LEONI, VIA

1742

Inadeguatezza del parapetto esterno

Foto del rilievo

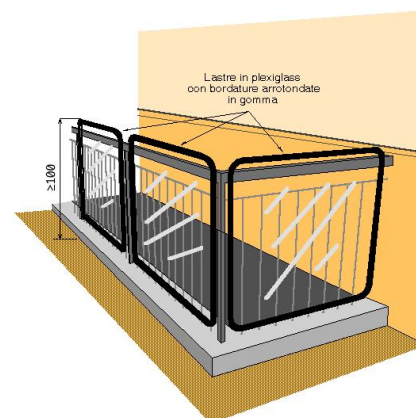
Prevedere una protezione adeguata al parapetto

Protezione del parapetto con **lastra in plexiglass** o similare al fine di renderlo conforme alle caratteristiche di altezza non inferiore a cm 100 e di inattraversabilità da parte di una sfera di diametro superiore ai 10 cm. La lastra trasparente manterrà libera la visuale, dovrà avere bordi arrotondati e perni di fissaggio adeguati al fine di renderla completamente solidale al resto della struttura.
